# »» BADHUISWEG 4

GROOSMAN

# 00 INDEX

OVERZICHT

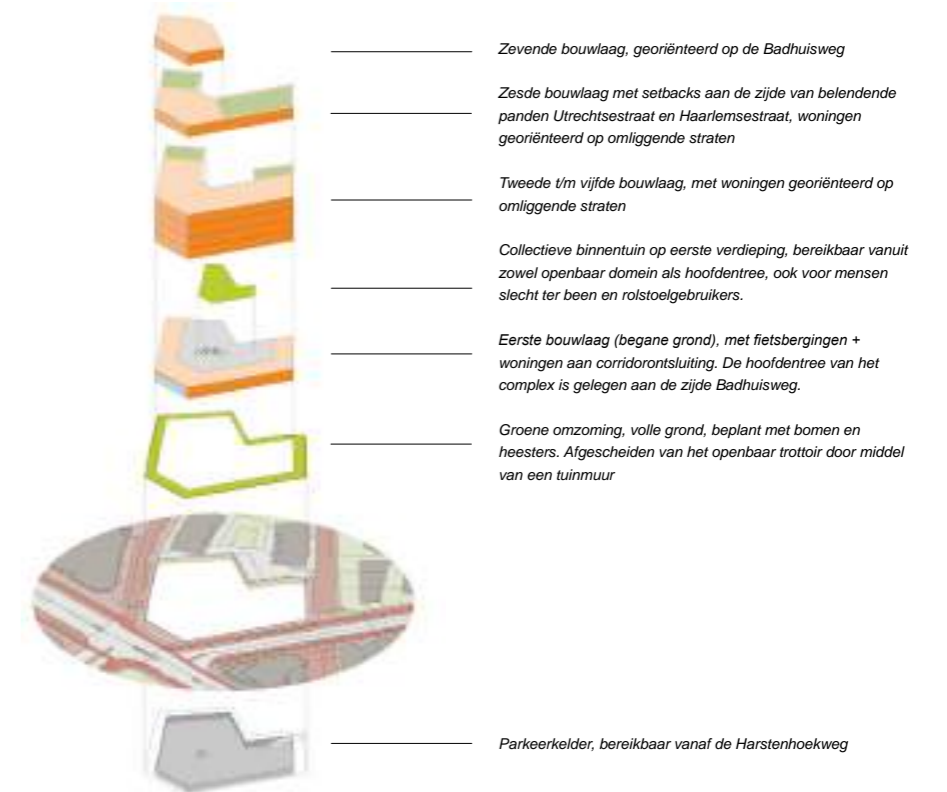
- Volume verminderd van 8 naar 7 bouwlagen
- Volume is teruggebracht en er zijn setbacks toegevoegd voor betere aansluiting
- Gebouw is verder naar achteren geplaatst voor meer ruimte voor groene omzoming
- Betere bezonning vanwege setbacks

Aanpassingen in het volume besproken tijdens de PUK-participatiefase.

Definitieve volumetrie zoals beschreven in het PUK.

NIEUW GEBOUW EN CONTEXT

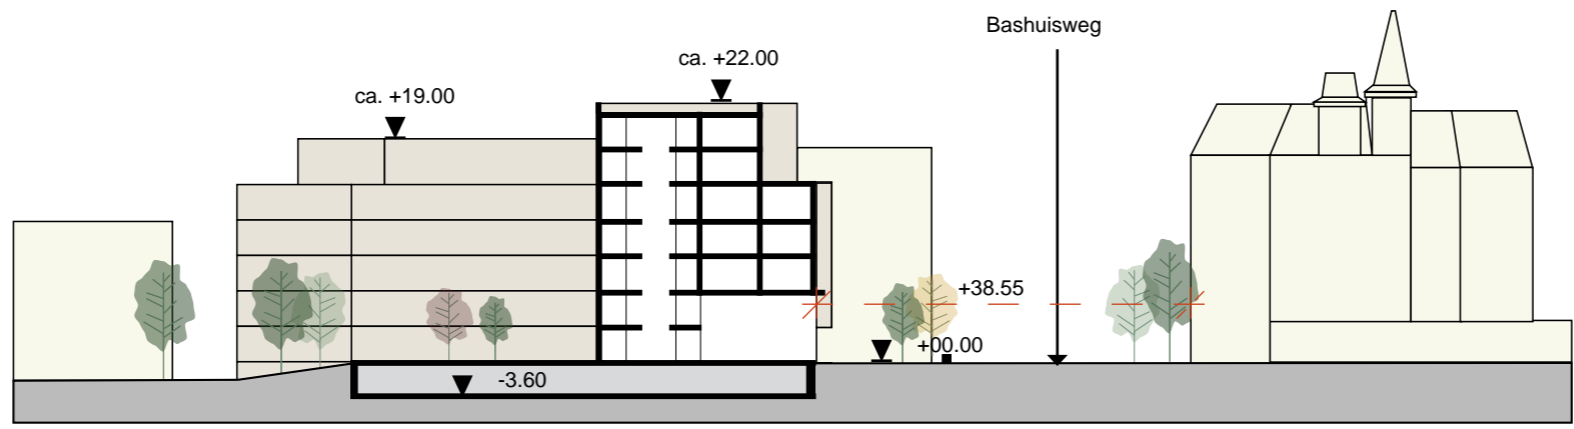
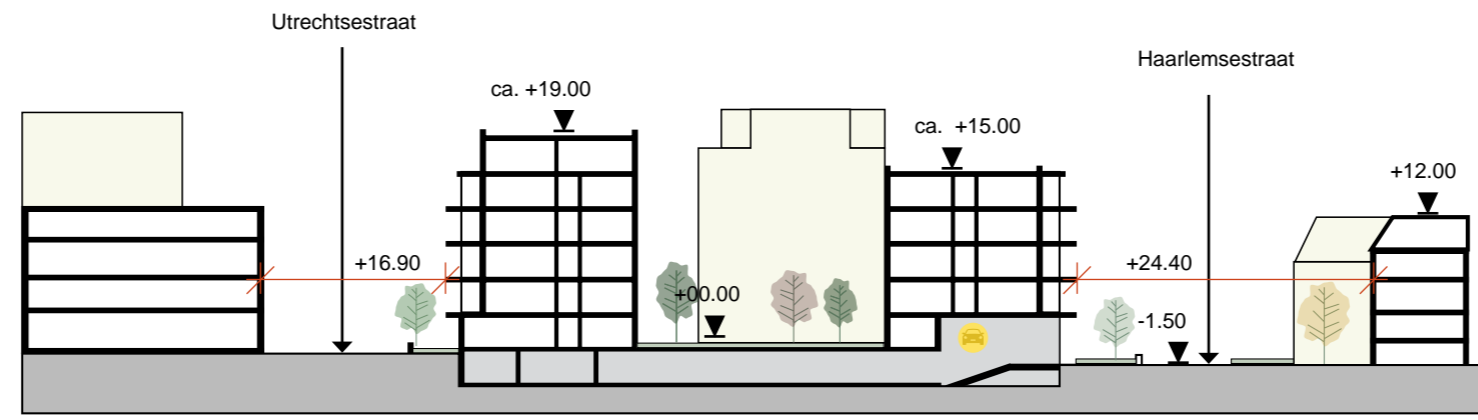
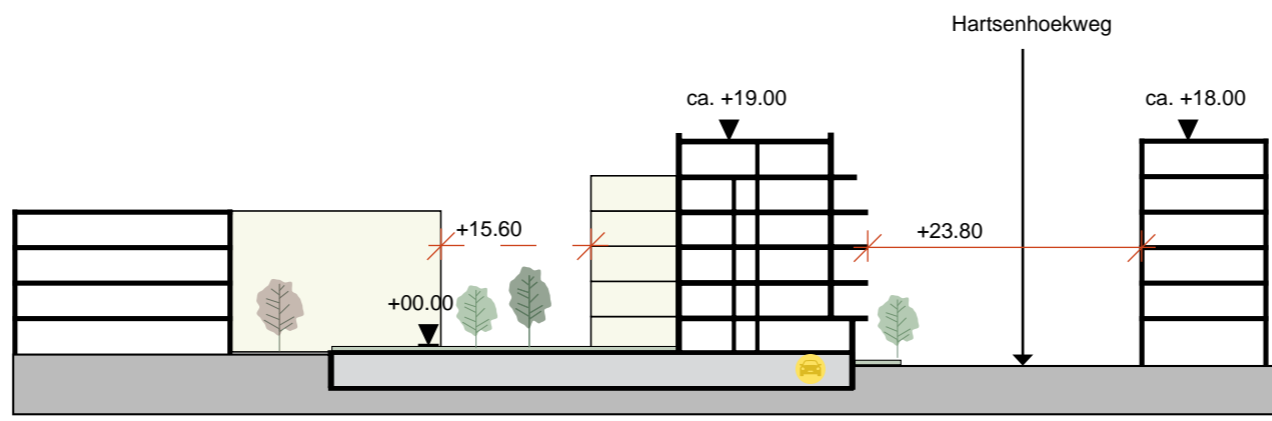
4.  
Zorgen over mogelijke inkijk.

2.  
Noodzaak om het volume te integreren in de omgeving

5.  
Verzoek om een model of digitale 3D-weergave

9.  
Lichte kleuren laten de massa minder groot lijken. Omgeving vraagt om rood baksteen, wit geverfd baksteen of zandachtige kleur. Lichte kleur is ook een uitgangspunt van het PUK

6.  
Zorgen over de haalbaarheid van  
het project, gezien de eerdere  
pogingen op de locatie Badhuisweg.

10.  
Voorkeur voor witte banden en  
decoratieve details

4  
Het centrale element rondom de entree is rustiger en meer horizontaal vormgegeven, waardoor het gevelbeeld nu evenwichtiger is.

3  
De gebogen elementen zijn nu volledig doorvertaald in alle bouwlagen. De balkonstructuur leest als een gelaagde reeks golven, waarmee de oorspronkelijke inspiratie overtuigend wordt gewaarborgd.

6  
De tuinmuur is zorgvuldig herzien om beter aan te sluiten op het geheel.

De kroon is uitgebreid  
hergedetailleerd, zodat  
deze qua karakter duidelijk  
hoort bij het hoofdvolume en  
het totale architectonische  
ensemble versterkt.

De oorspronkelijke  
conceptuele uitgangspunten  
blijven ongewijzigd en  
vormen nog steeds een  
duidelijke en sterke leidraad  
voor het ontwerp.

REFERENTIEBEELDEN

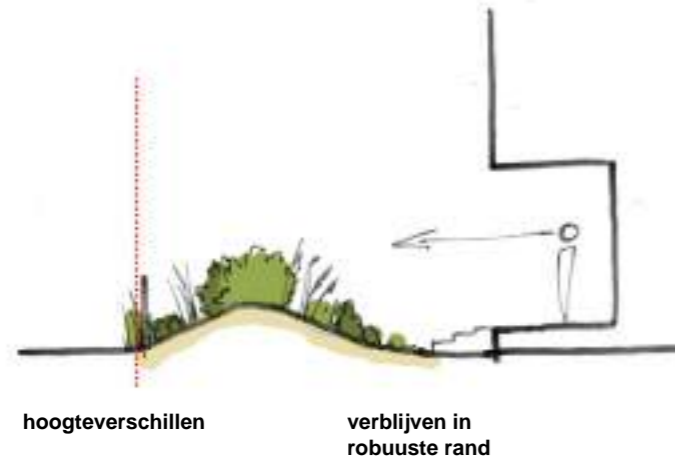
17.  
De buurt ondergaat een vergroening, met toenemende biodiversiteit. Het is ideaal als het ontwerp deze groei ondersteunt. Mogelijke kansen zijn onder andere bijenhabitats op het dak en vogelnesten aan de gevel; verduidelijking over welke vogelsoorten zijn teruggekeerd zou waardevol zijn.

- Volgt het natuurinclusief bouwen puntensysteem.
- Sterk gericht op het vergroten van biodiversiteit in de omgeving.
- Ontwerp geïnspireerd op het duinlandschap van Scheveningen om lokale soorten aan te trekken en te laten vestigen.
- **Aangetoond in het landschapsontwerp**

1 - 6 E VERDIEPING

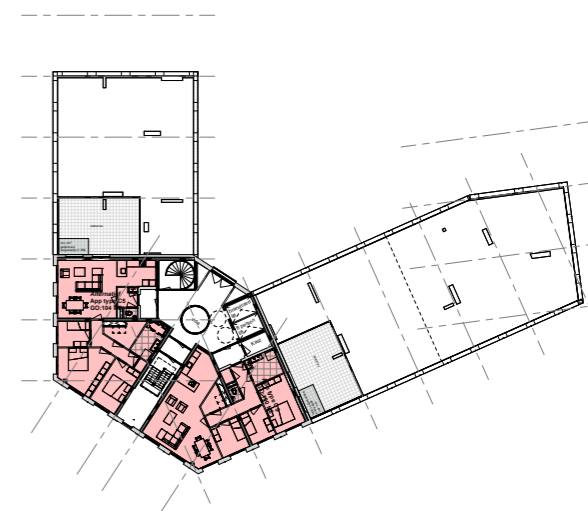
4.  
Zorgen over mogelijke inkijk.

- Loggia's dienen als mediërend middel.
- Ontwerp stimuleert bewoners om aan de beschutte kant van het balkon te zitten, waardoor inkijk wordt verminderd.
- Volume verminderd ten opzichte van de maximale optie in het PUK, waarmee dit probleem wordt verzacht
- **Aangetoond in de plattegronden en doorsneden.**

# 25 KROONAFWERKING

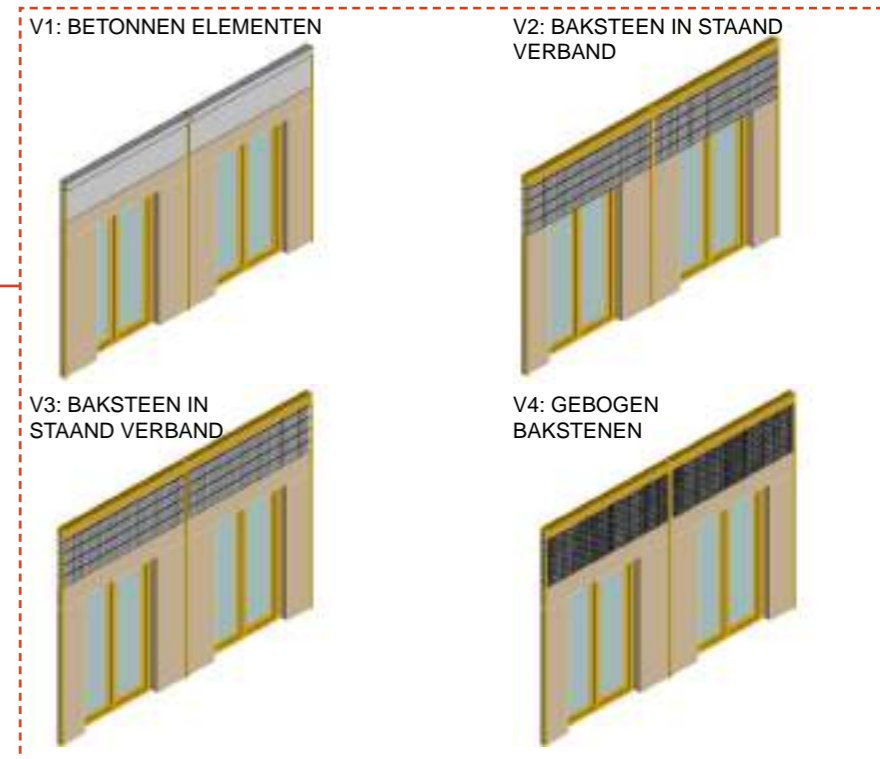
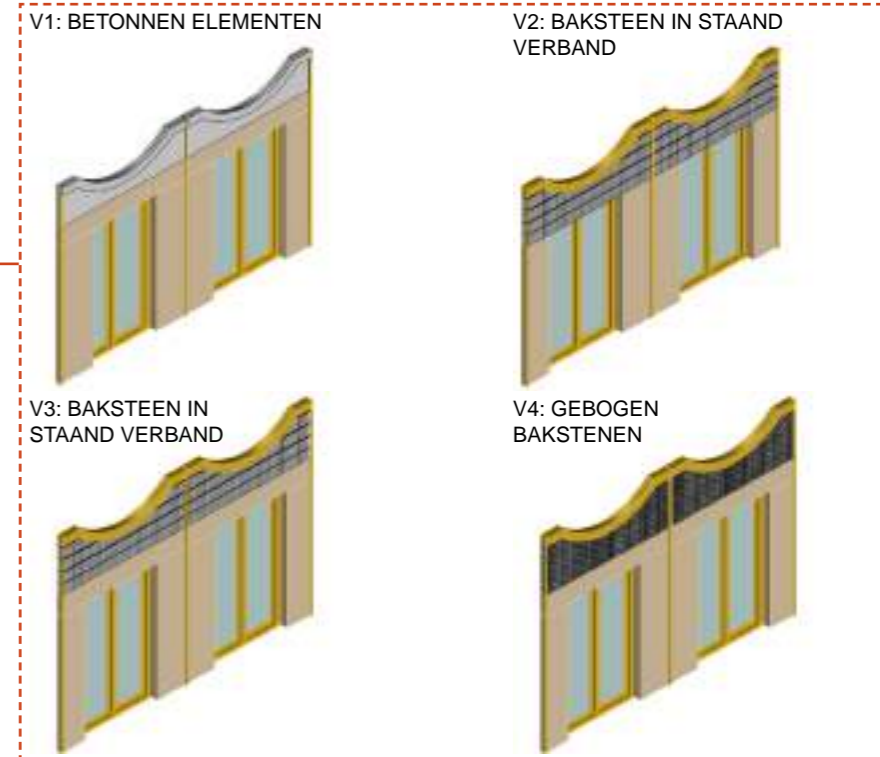
8.  
Positieve feedback op de toren en koepel, met een voorkeur voor het toevoegen van soortgelijke elementen

- Verschillende opties uitgewerkt voor de kroon van het gebouw.
- **Publiek kan favoriete optie kiezen.**

# 25 AFSLUITING VAN DE TUIN RICHTING UTRECHTSESTRAAT

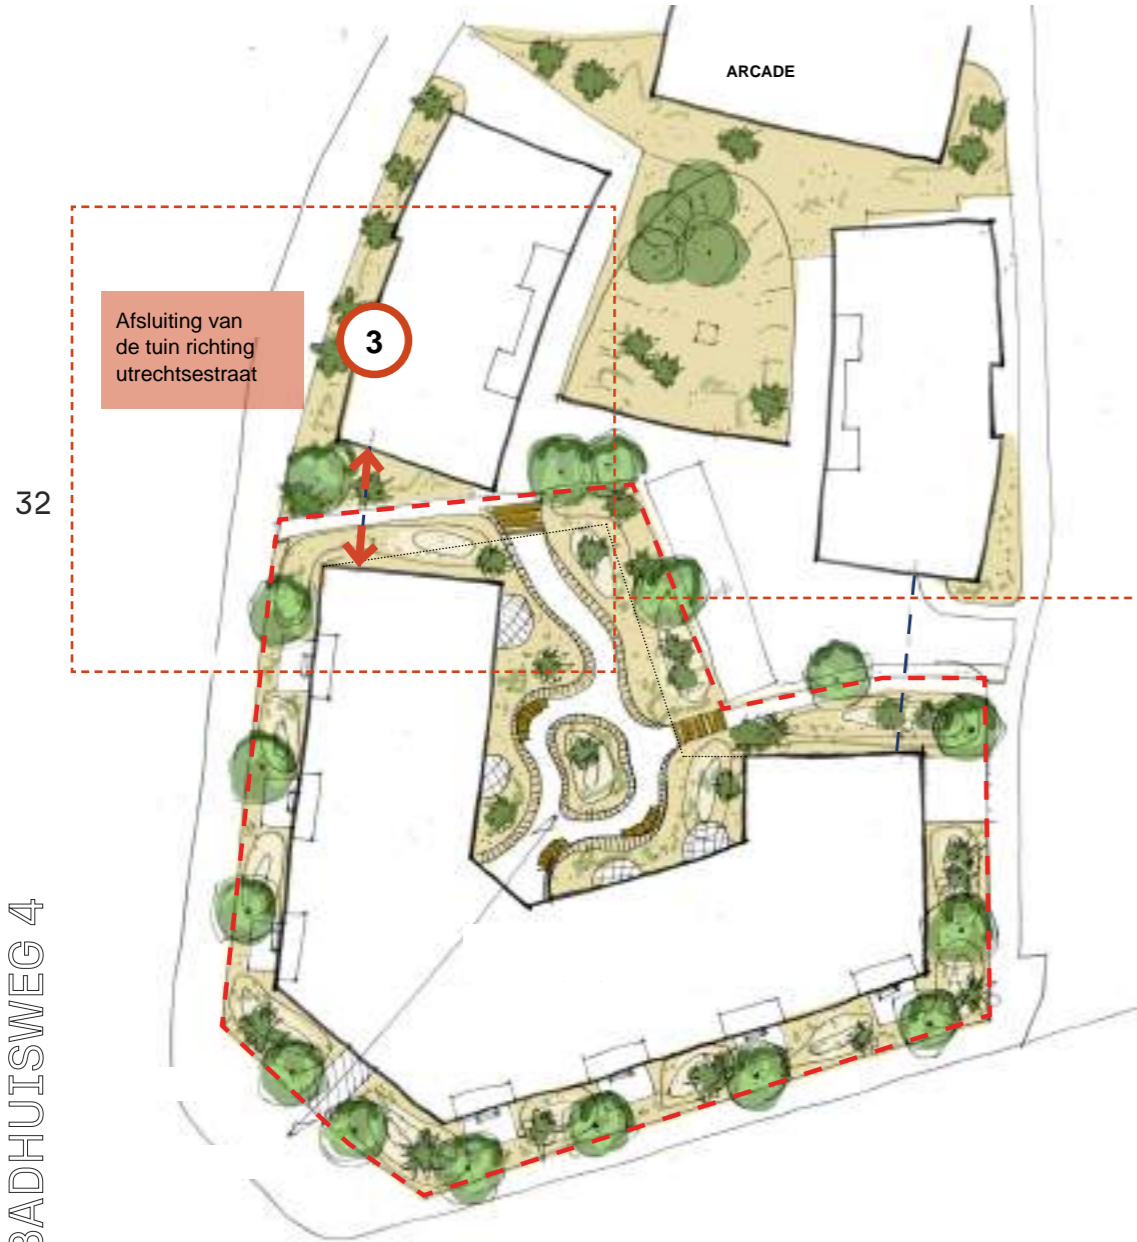
18. Momenteel al veel overlast van de bezoekers van de McDonald's, zwervers, andere verstoorders van de openbare ruimte etc, angst dat dit nog meer aangetrokken wordt met aantrekkelijke binnentuin. Vraag om afsluiting, in ieder geval s'avonds maar toch nog toegankelijk voor auto's Arcade en ambulance

15. Sociale veiligheid van belang: voorstel toezicht op fietsenstalling vanaf bewoners om onveilige situaties met zwervers en 'gekken' tegen te gaan

- Optie om poort te plaatsen die tuin richting Utrechtsestraat/Pathé afsluit, om doorloop vanaf het strand te voorkomen. Publiek kan mening geven.
- **Zie ontwerpopties.**
